Formblatt: **Checkliste - Barrierefreie Gestaltung von Grün- und Freianlagen**

Vorhaben: **Baumaßnahme Freiflächengestaltung Universitätsring**

Prüfung Entwurfsplanung durch FB Planen am 04.04.2018 Kenntnisnahme durch den Behindertenbeauftragten Herrn Dr. Fischer am

LAGEPLAN - UNIVERSITÄTSRING - M1:250

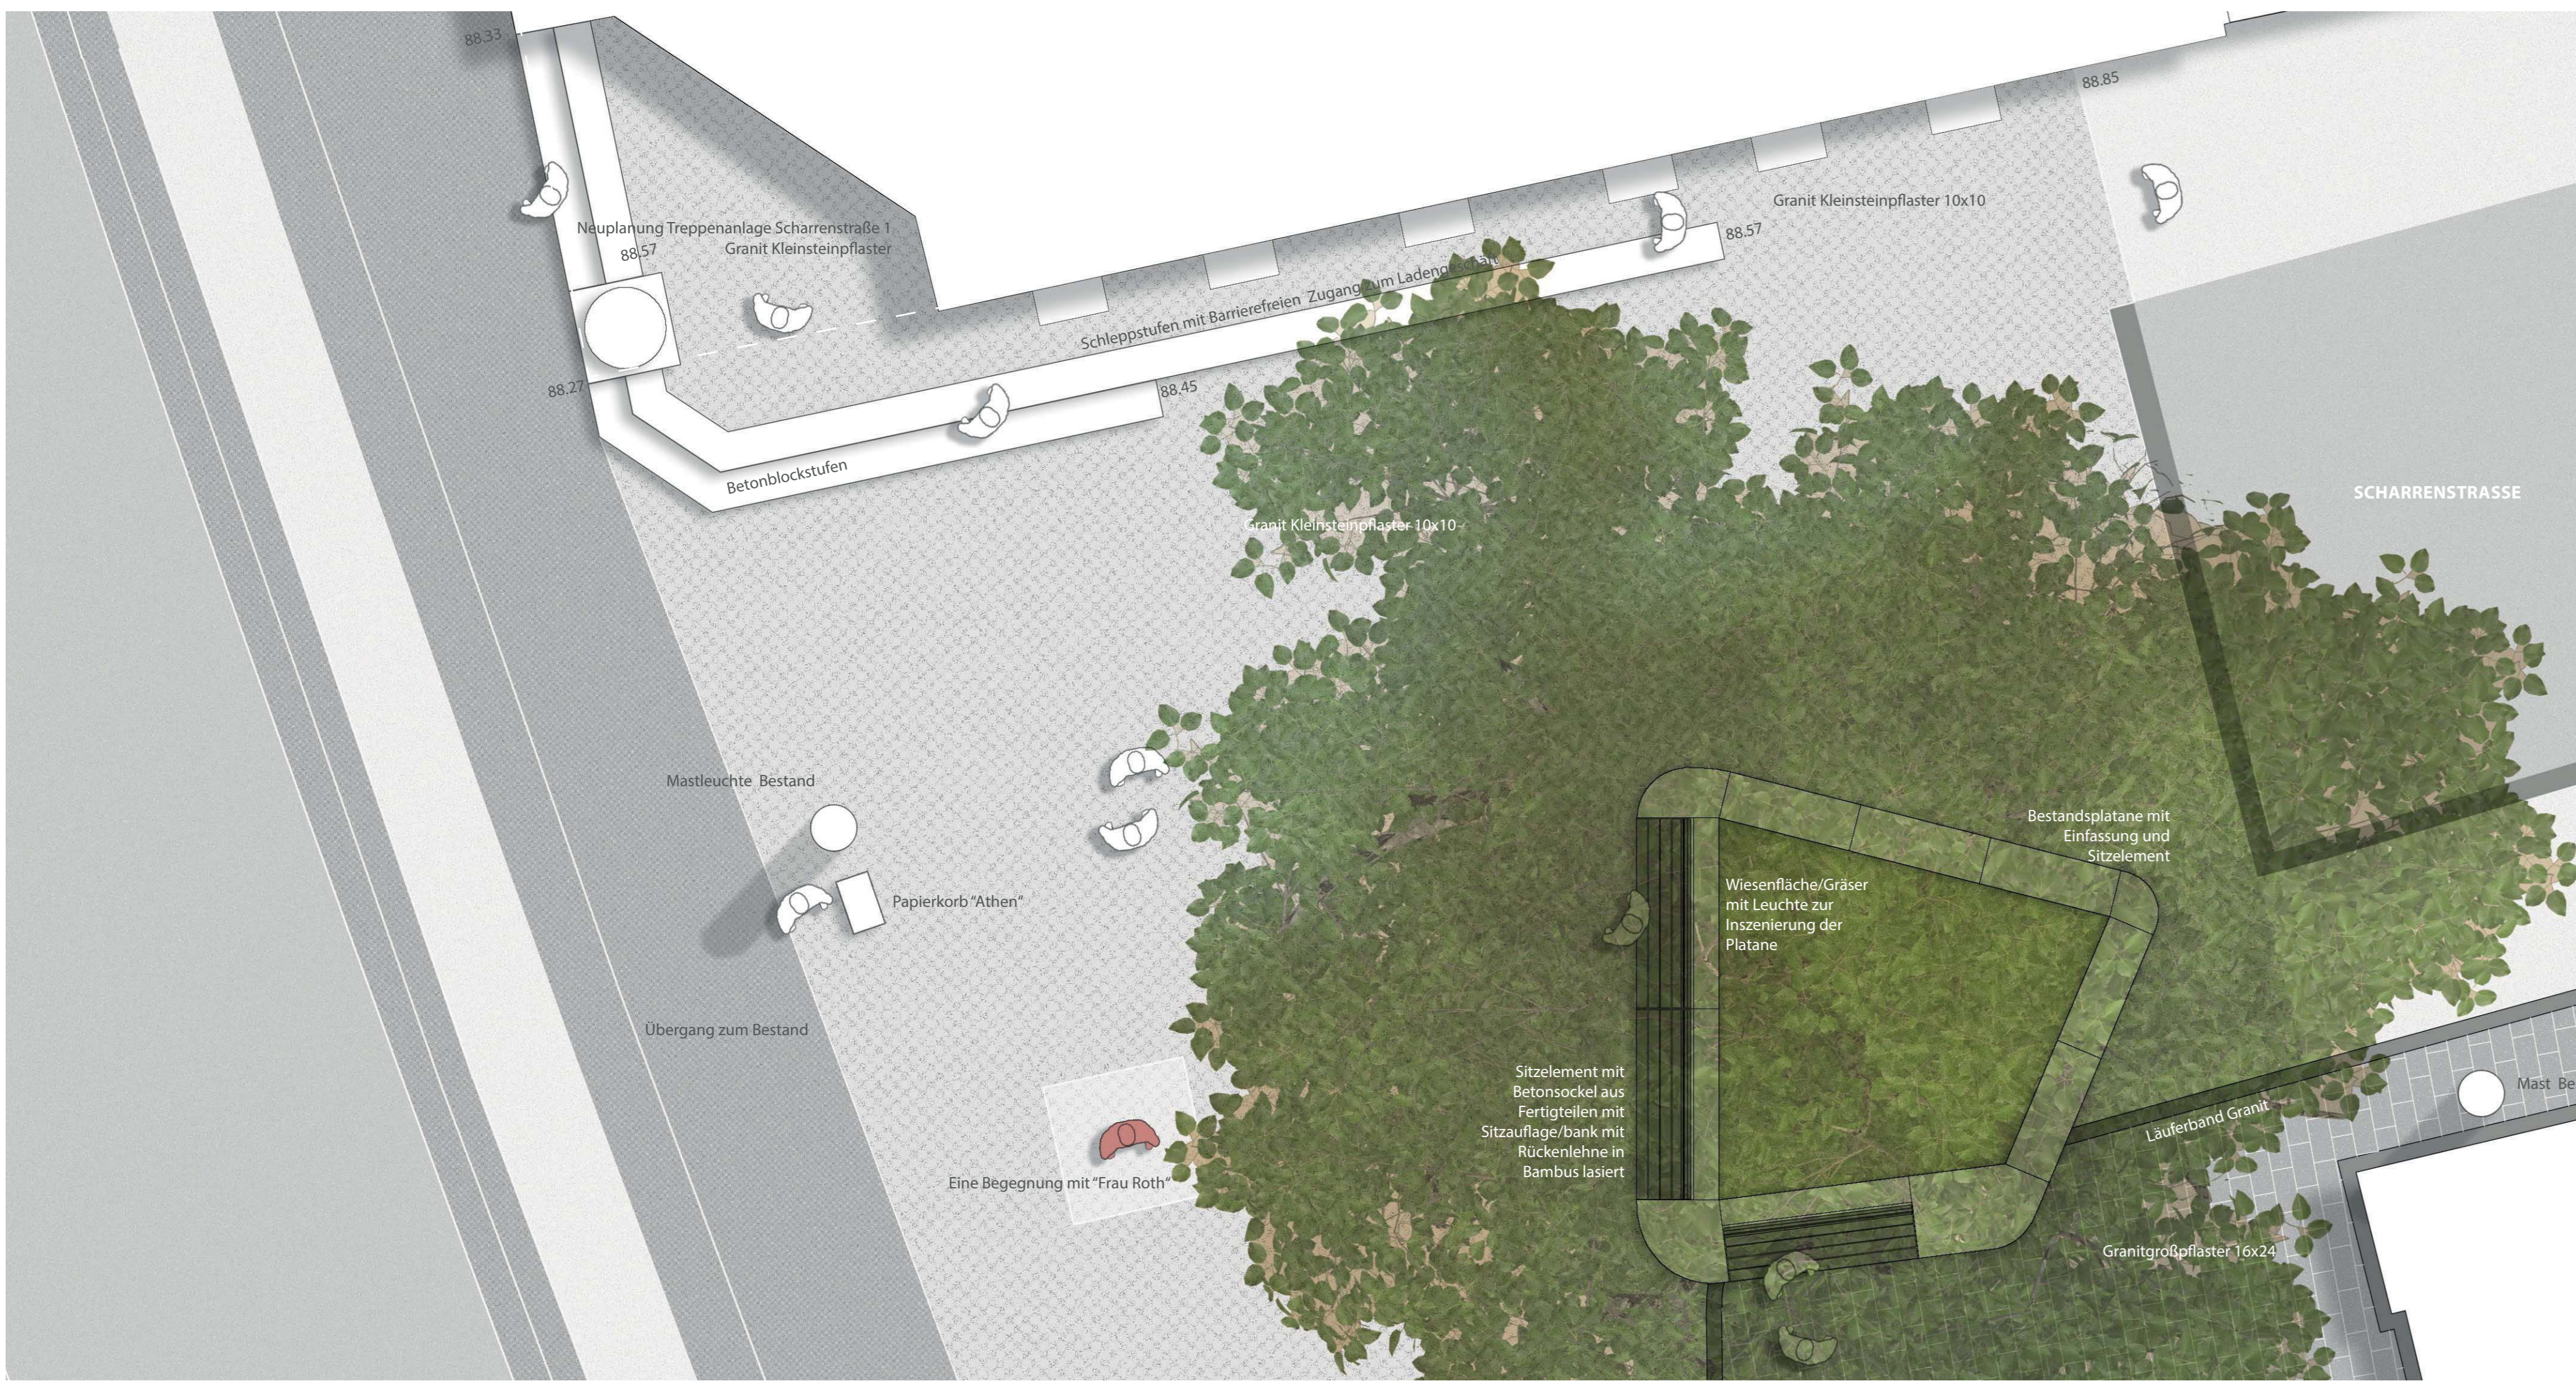
Pkt. DIN 18040-3	Abweichung von den Forderungen der DIN 18040-3	Begründung
5.1.0.d	Längsneigung von Gehwegen max. 6%	Bei der westlichen Querachse (L: ca.18 m) liegt die Längsneigung aus topografischen Gründen bei 6%. Es ist kein Zwischenpodest vorgesehen. Auf Grund der Nutzerfreundlichkeit für Radfahrer und Kinderwagen wurde auf die Einordnung von Stufen verzichtet. Es stehen in unmittelbarer Nähe der DIN entsprechende Alternativen zur Verfügung.

DETAILPLAN - WESTLICHES ENTREE MIT LADENZUGANG UND SITZELEMENT - M1:50

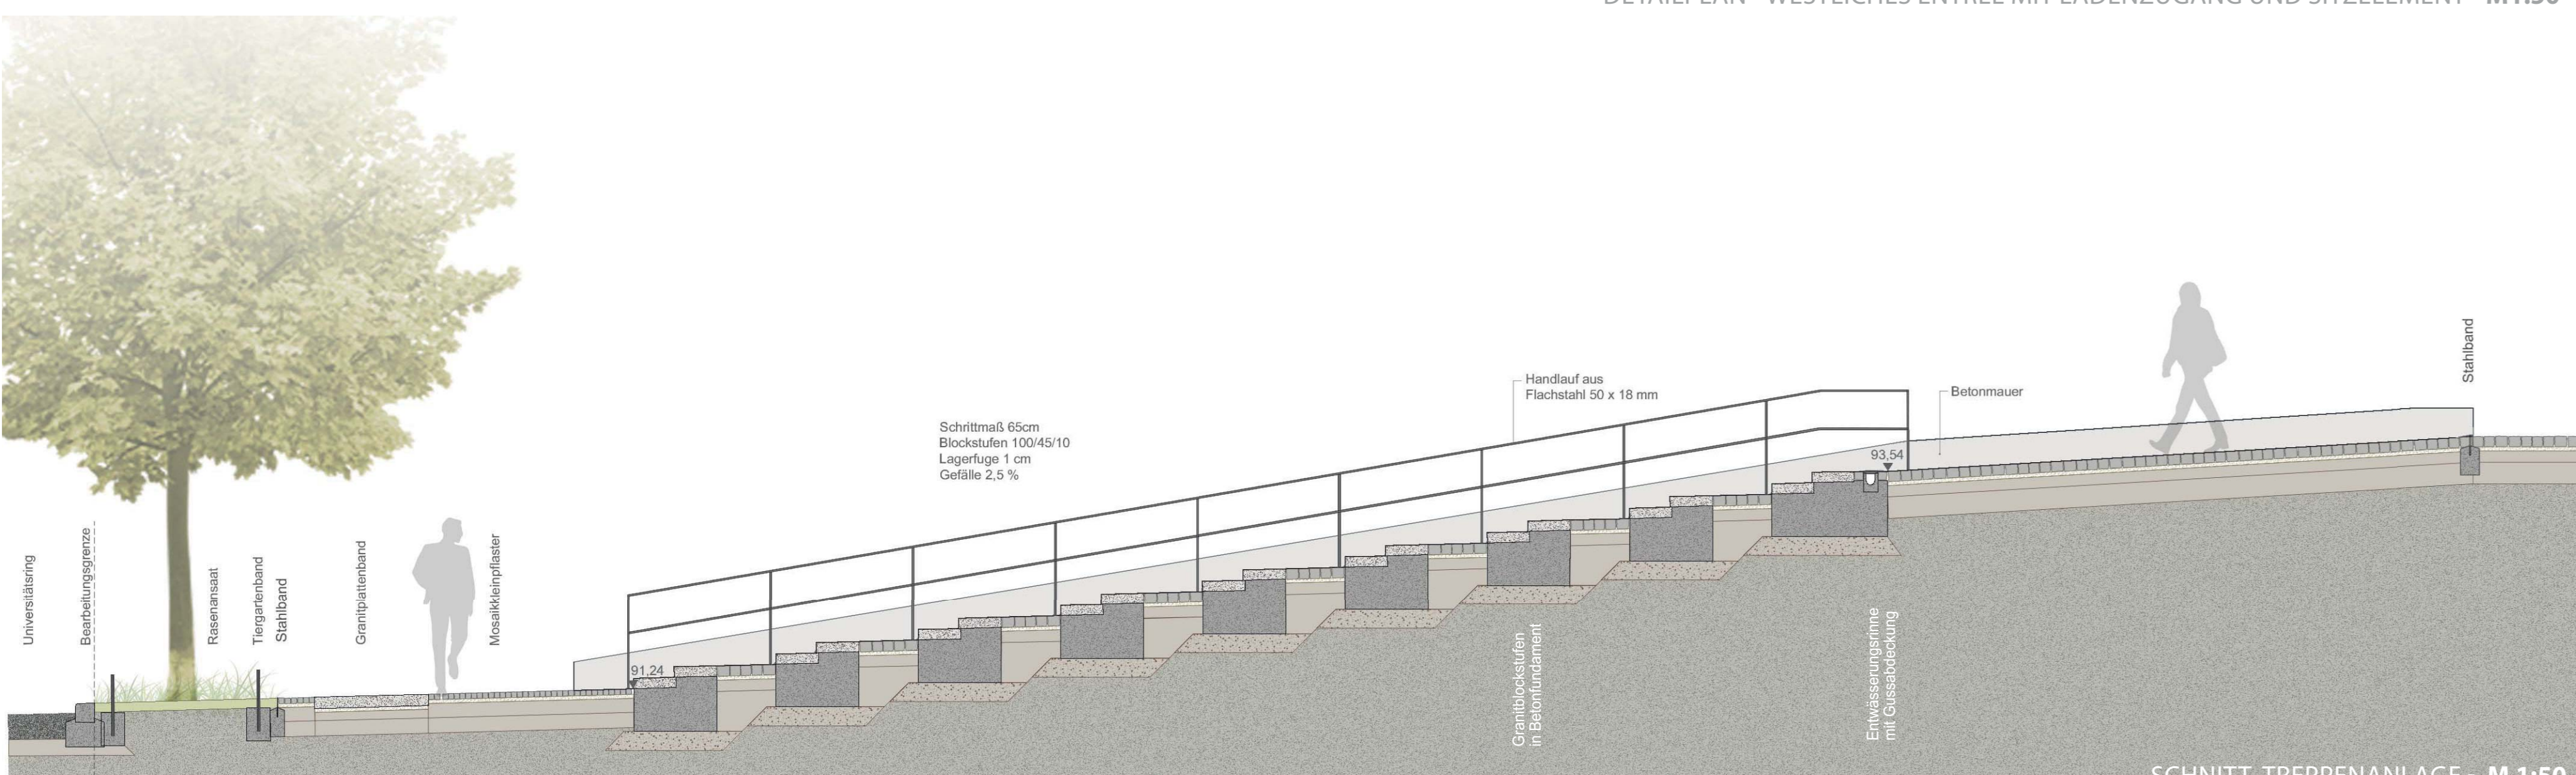
6.1.c	Armlehnen an Bänken	Die Sitzbereiche erhalten an den Enden jeweils Armlehnen

Pkt. DIN 18040-3	Abweichung von den Forderungen der DIN 18040-3	Begründung
6.1.c	Aufstellflächen für Rollstuhlfahrer neben Bänken	Da die Sitzmöglichkeiten in die durchgehenden Mauern integriert sind ist eine Aufstellflächennebn direkt den Bänken nicht möglich. Durch die Flächenaufweitung hat der Rollstuhlfahrer jedoch jeweils an den Mauerversprüngen genügend Fläche, die auch eine Drehung um 90° und damit eine direkte Kommunikation mit dem Banknachbarn erlaubt. Das Überwechseln des Rollstuhlfahrese auf die Bank ist so aber nicht möglich.

SCHNITT TREPPENANLAGE - M 1:50

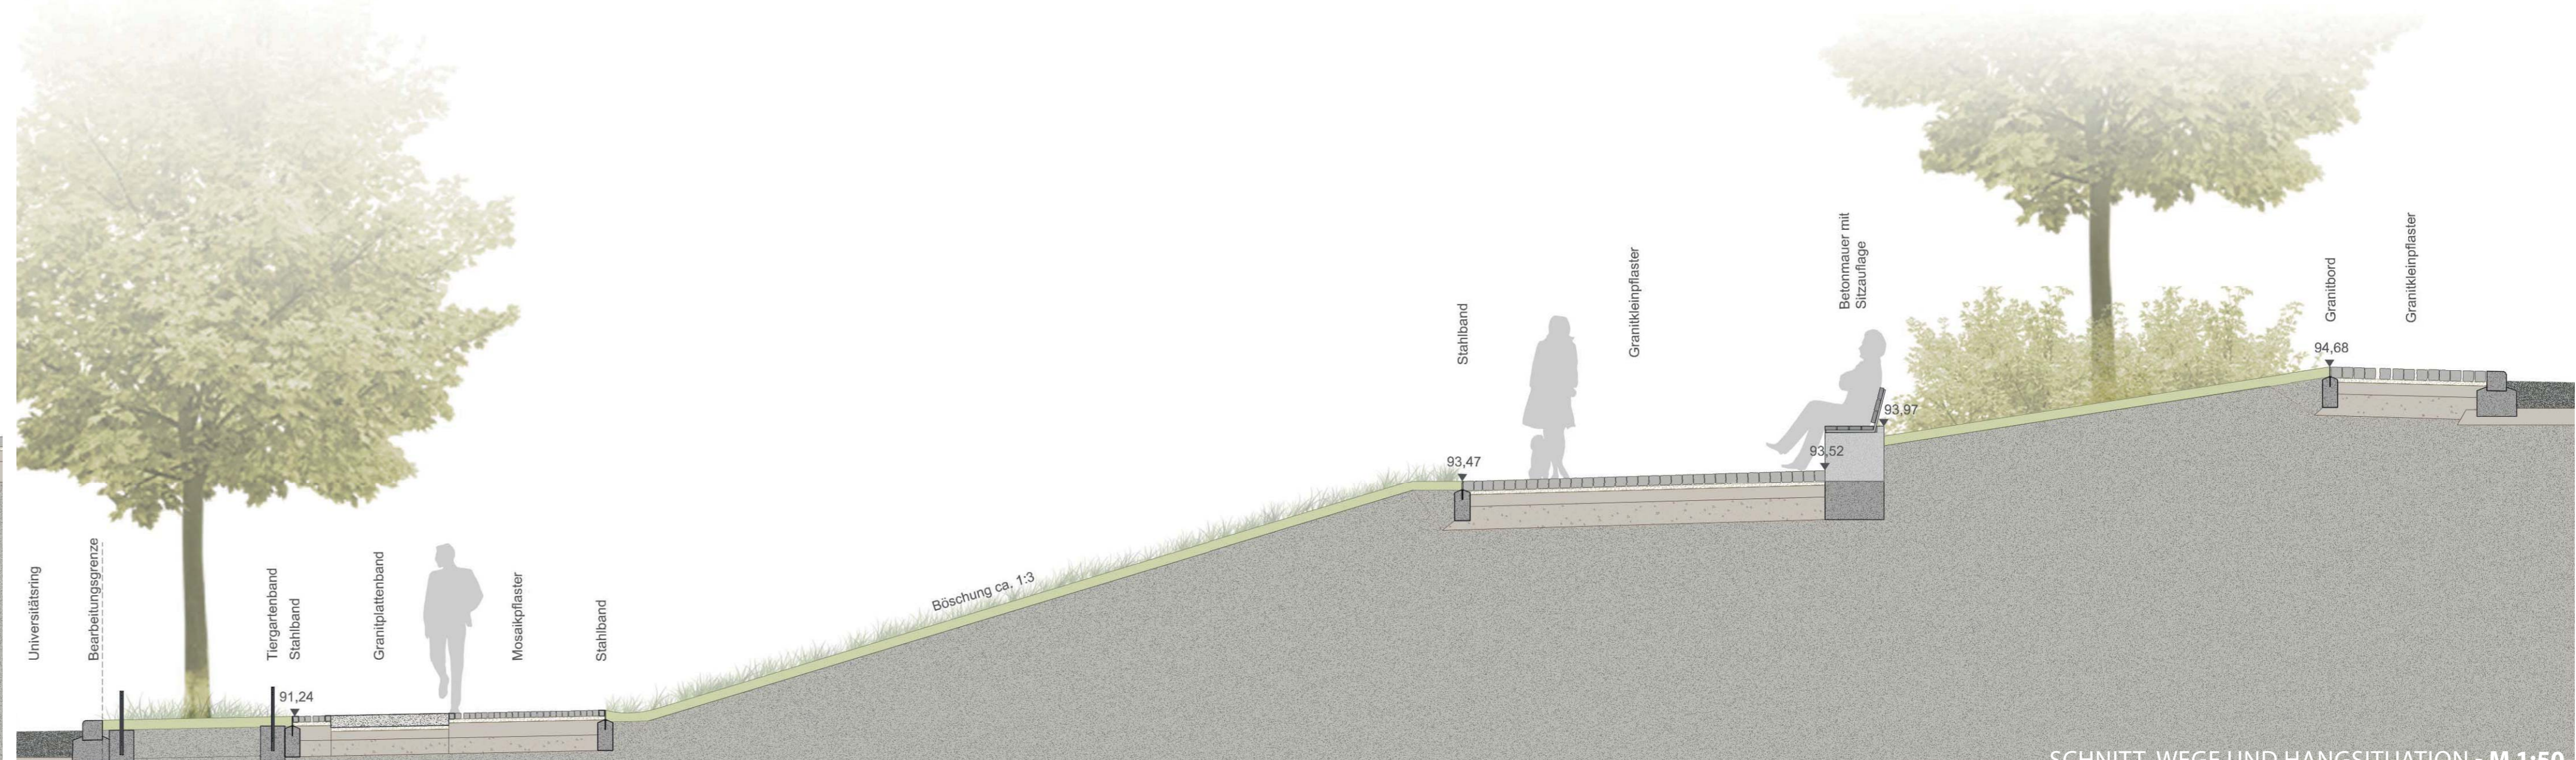
5.4.4 e	beidseitiger Handlauf an Treppen	Es ist nur ein Handlauf in der Mitte der östlichen Querachse vorgesehen, da es sich nicht um eine klassische Treppe sondern, an den Hang angepasst, um jeweils nur zwei Stufen mit zwischenliegendem Podest handelt und der Handlauf so von beiden Seiten nutzbar ist.

5.4.4.l	taktile Felder an oberster und unterster Stufe	Durch die Schlepptufen müssten an jeder der Doppelstufen die taktilen Felder eingebaut werden. Die Zwischenpodeste würden fast nur aus taktilen Elementen bestehen, ein Pflasterbild wäre nicht herstellbar.
